ATTO DI OSSERVAZIONI

ID: 8610

Progetto di un impianto eolico denominato "Colle Marco", costituito da n° 6 aerogeneratori per una potenza massima complessiva di 39,60 MW, da realizzarsi nei comuni di Morcone (BN) e Pontelandolfo (BN).

Si allega l'immagine con le distanze Tavola IV

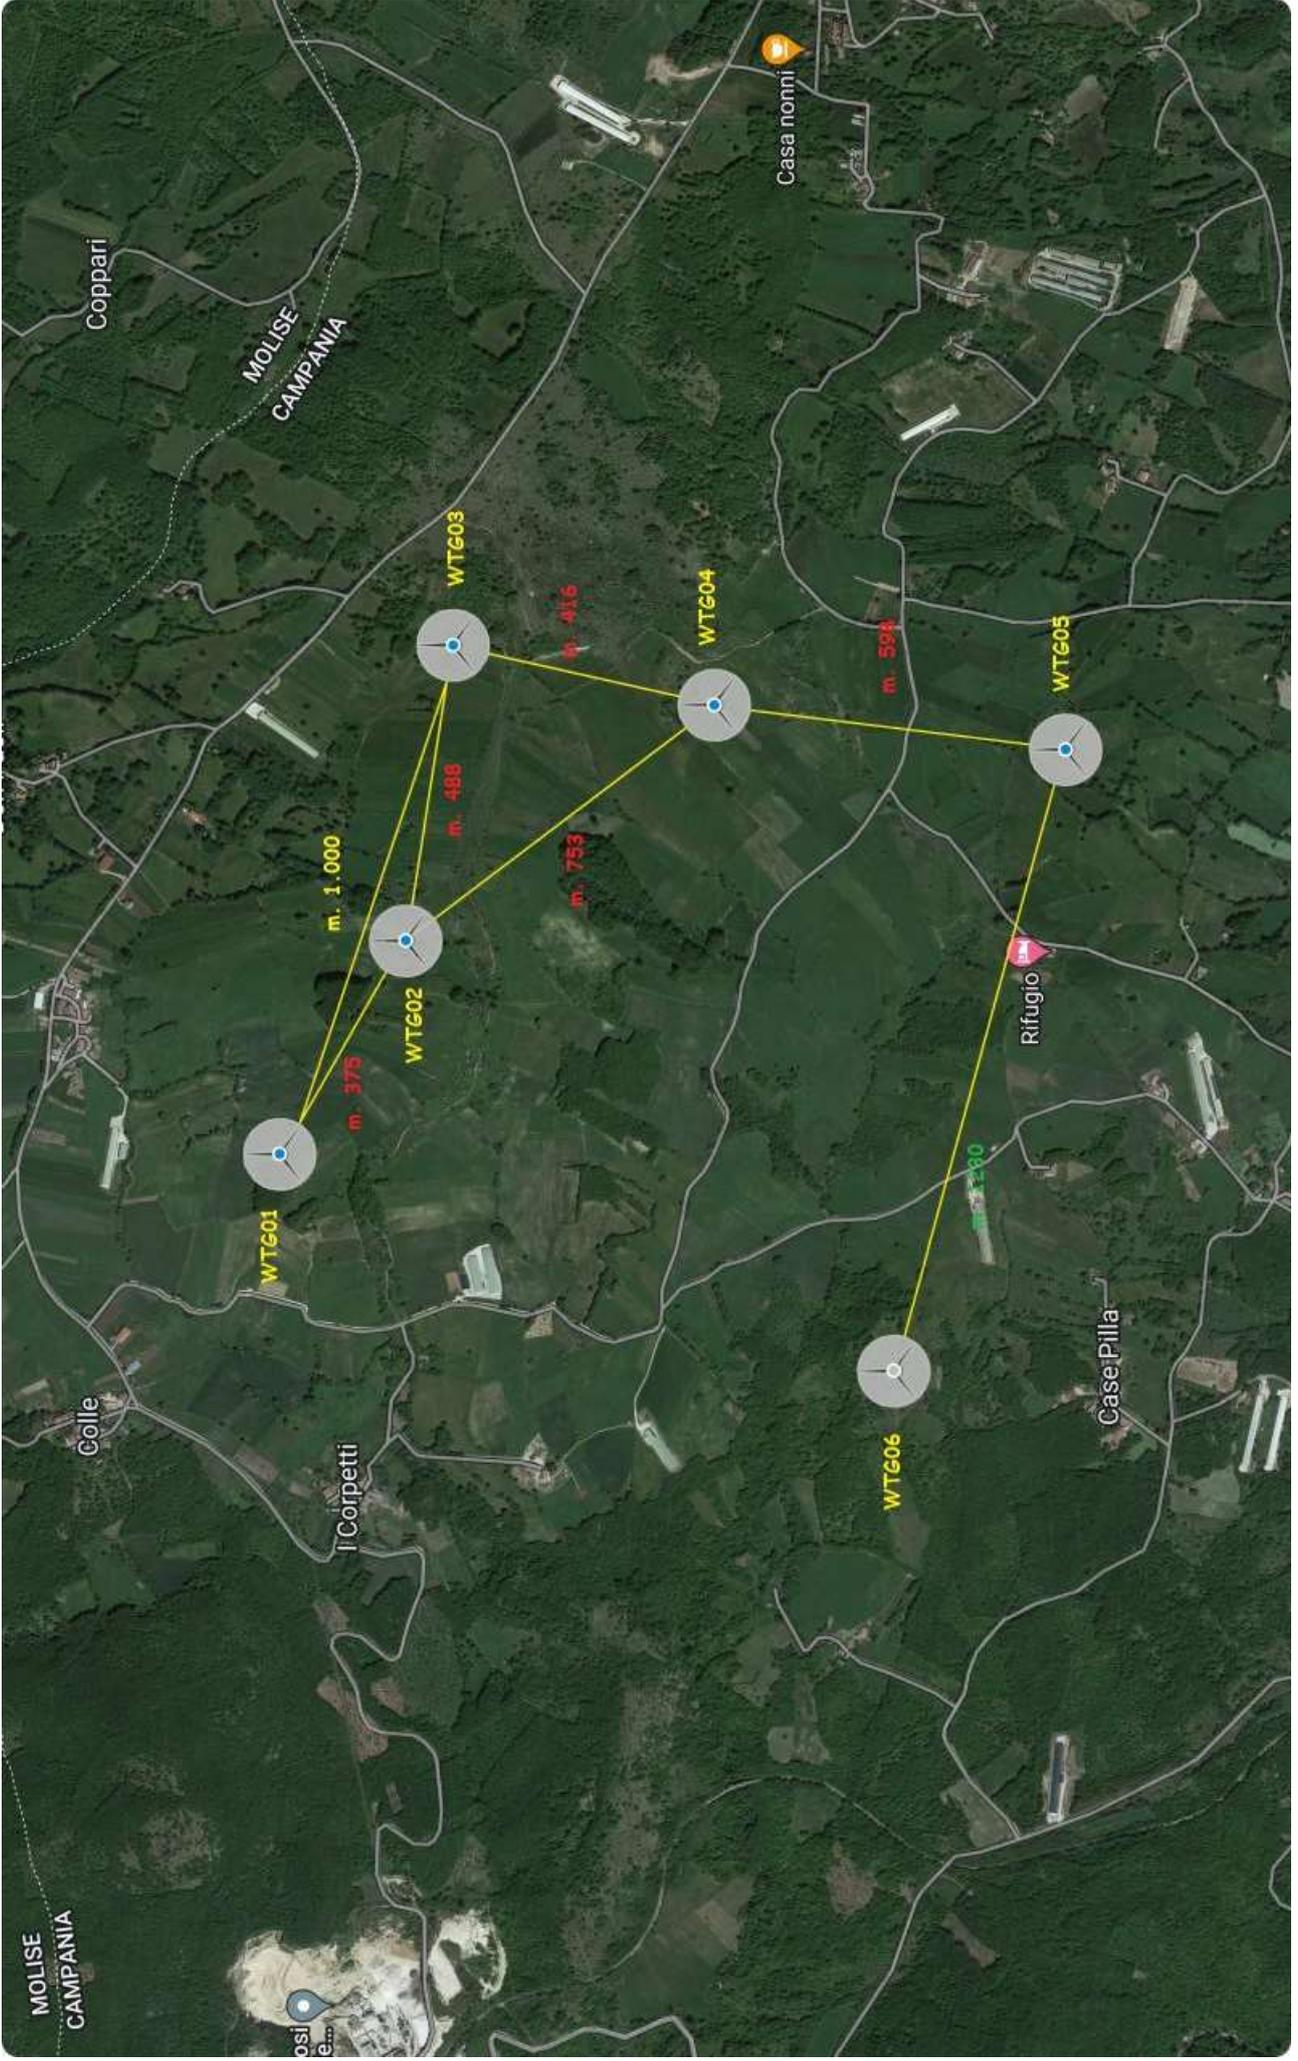
Dalla verifica complessiva dell'impianto risulta che l'impianto, complessivamente non rispetta le distanze imposte dal Decreto del Ministero dello sviluppo economico del 10-9-2010 "Linee guida per l'autorizzazione degli impianti alimentati da fonti rinnovabili."

Tabella delle distanze minime tra aerogeneratori della proponente Fri-EL s.p.a. che non rispettano quanto previsto dal D.M. 10/09/2010 sia rispetto al vento prevalente che rispetto al vento non prevalente

Alla luce delle seguenti verifiche ed osservazioni si ritiene che la proponente Fri-EL s.p.a. non abbia rispettato le norme di legge per il corretto inserimento nel territorio di cui al D.M. 10/09/2010 e le relative sentenze della Corte Costituzionale che le confermavano.

In rosso l'areale della massima gittata in caso di rottura di un organo rotante a m. 26,33
minimo
di m. 192,41 (WTG03) ad un lancio massimo di m. 252,67 (WTG02)

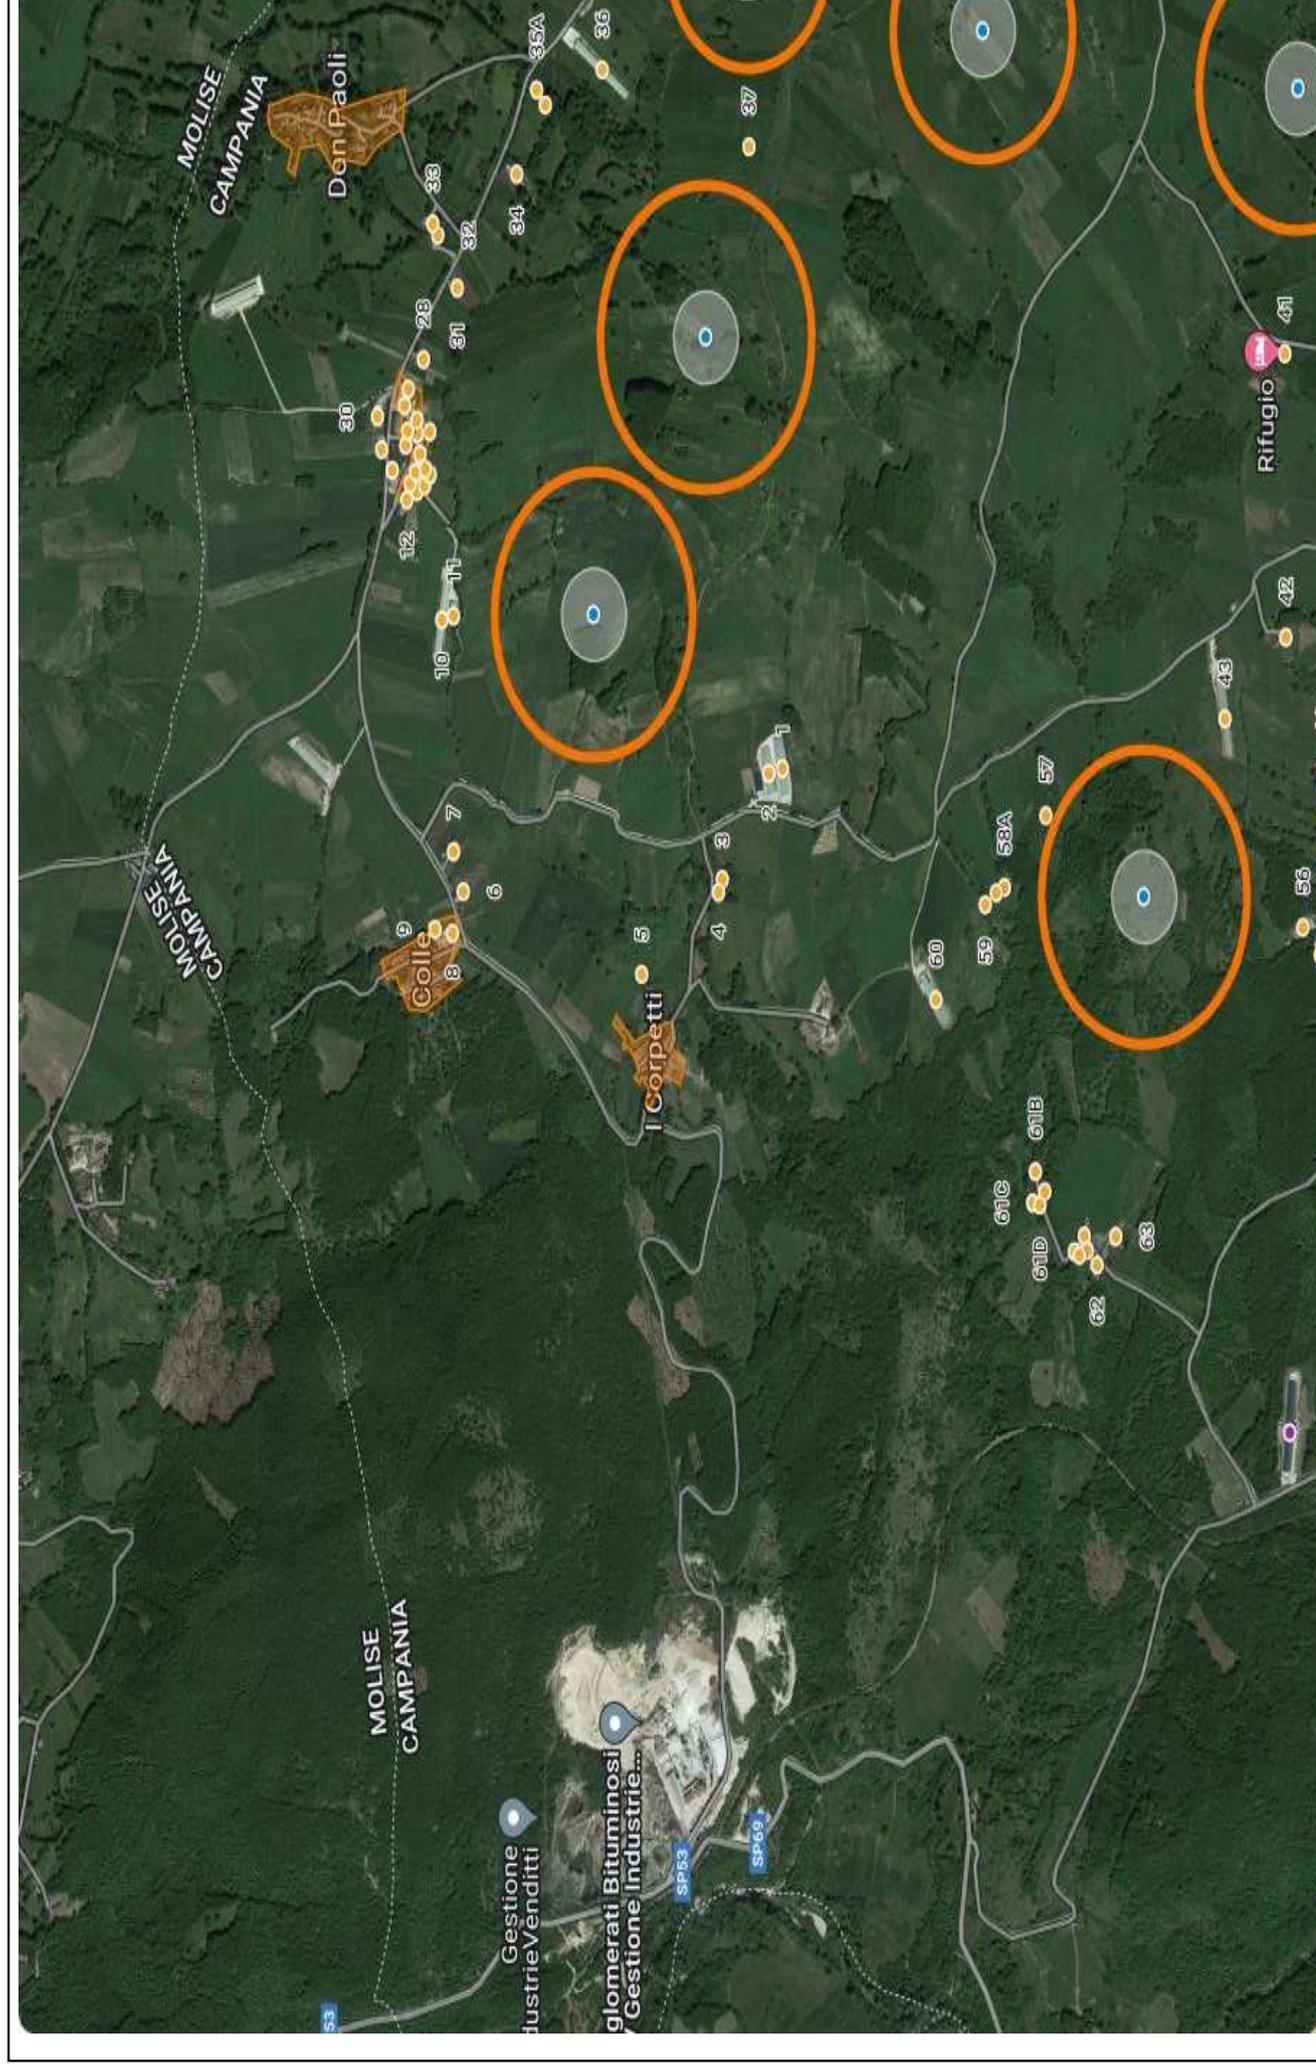
In conclusione, dall'analisi complessiva risulta che l'area oggetto dell'intervento, considerata la presenza di almeno 67 unità immobiliari di cui molte delle quali abitate ed individuate dallo stesso proponente nelle relazioni che entrano nel cono di lancio di possibili frammenti.

Con l'eventuale autorizzazione dell'impianto in un'area così antropizzata sarà motivo di costituzione di gravi e persistenti pericoli per gli abitanti, per gli agricoltori, gli allevatori e per ogni possibile frequentatore, anche occasionale.

Si chiede pertanto a Codesta Commissione, a fronte di quanto esposto, di rigettare integralmente il progetto poiché, a nostro avviso, non possiede i requisiti minimi per un'eventuale approvazione.

Areale della massima gittata in caso di rottura di un organo rotante a m. 68,00 dal centro del rotore di m. 592,08 (WTG03) ad un lancio massimo di m. 721,99 (WTG02)
Ricettori interessati n° 64

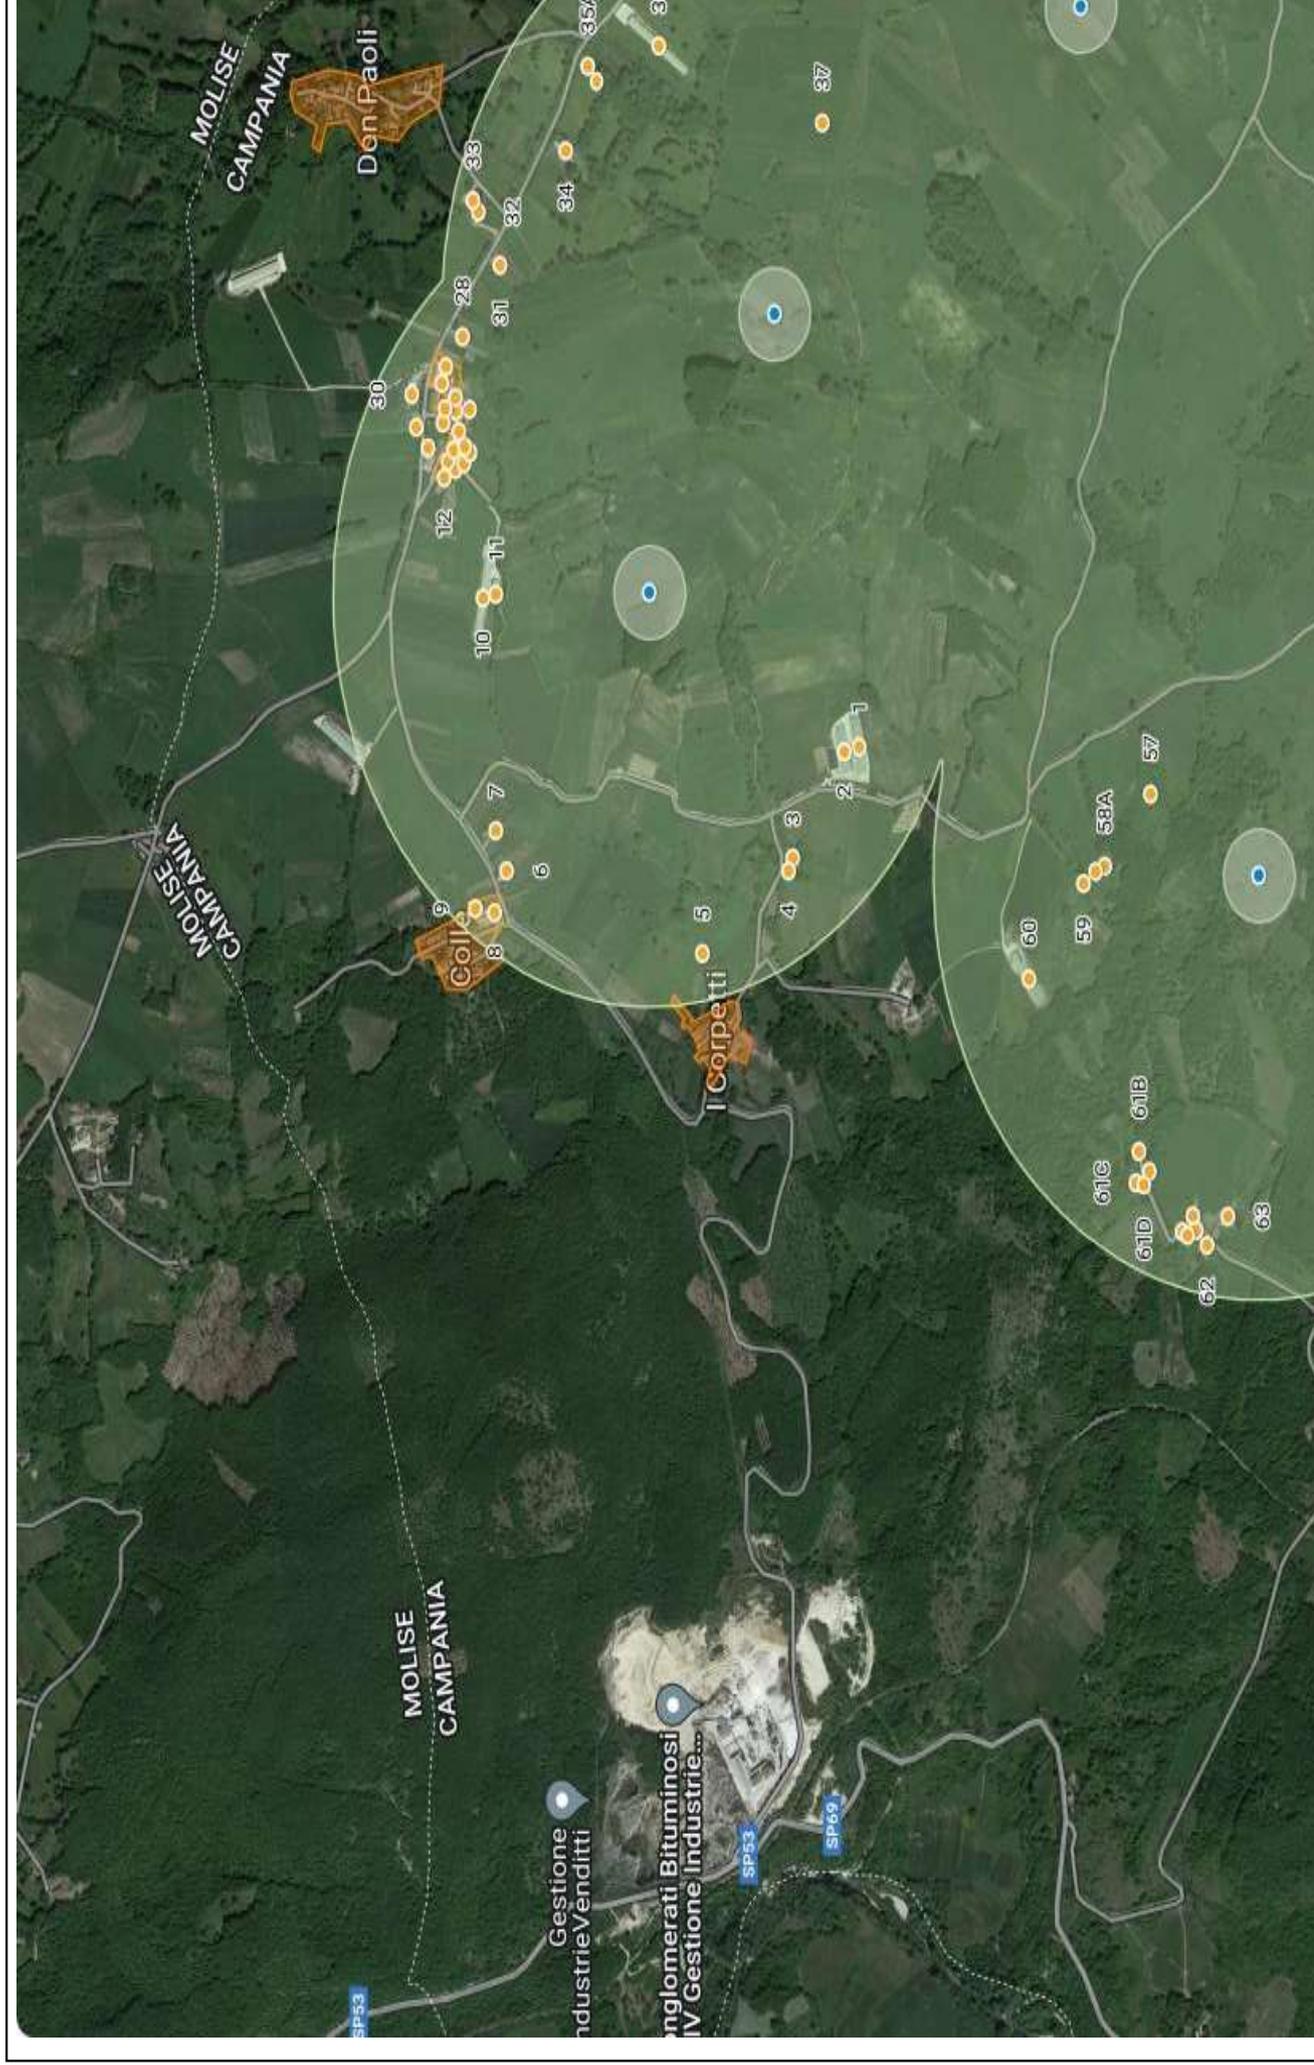
Areale della massima gittata in caso di rottura di un organo rotante a m. 73 dal centro di m. 662,50 (WTG03) ad un lancio massimo di m. 797,85 (WTG02) Ricettori interessati n
